Miljö- och stadsbyggnadskontoret  
Karolina Lundquist

## **BERGSHÖJDEN 17 (GIMLEVÄGEN 42)**

### **Ansökan om bygglov för tillbyggnad av enbostadshus samt rivning av komplementbyggnad**

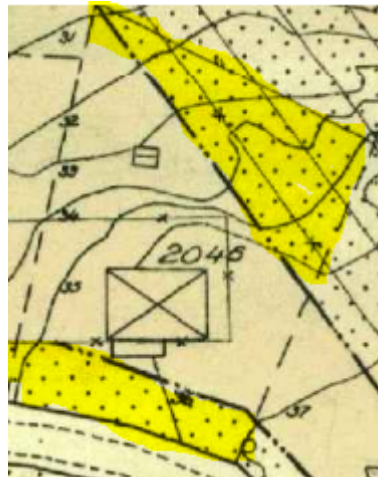
Huvudbyggnaden på fastigheten Bergshöjden 17 uppfördes år 1947, ett typhus från Mo-Konga trähus AB som är mycket välbevarat och bedöms ha ett högt kulturhistoriskt värde. Byggnaden utgör ett välbevarat exempel på egnahemsbebyggelse från 1940-tal. I detta fall ett typhus från Mo-Konga trähus AB. Som namnet skvallrar om var firman småländsk och en av flera husfabrikanter som producerade kataloghus. Det har varit en betydande näringsgren i Småland sedan tidigt 1900-tal och har därför haft en viktig roll i hela Sveriges byggnadshistoria.

Villans takform, taktäckningsmaterial, fönster, dörrar och balkongfronter är bevarade och tidstypiska. Huset har tvåluftsfönster typiska för 1940-talet och den vardagliga funktionalismen men även något perspektivfönster som flirtar med 1950-talet. Vissa material har bytts ut och färgsättningen har ändrats från beige till vitt vid senaste

renoveringen. Huset har aldrig byggts till eller genomgått stora ovarsamma förändringar. Det är en egnahemsvilla med en tidstypisk karaktär av 1940-talets arkitektur och ideal.

Villan är sparsamt dekorerad – karakteristiskt för den vardagliga funktionalismen.
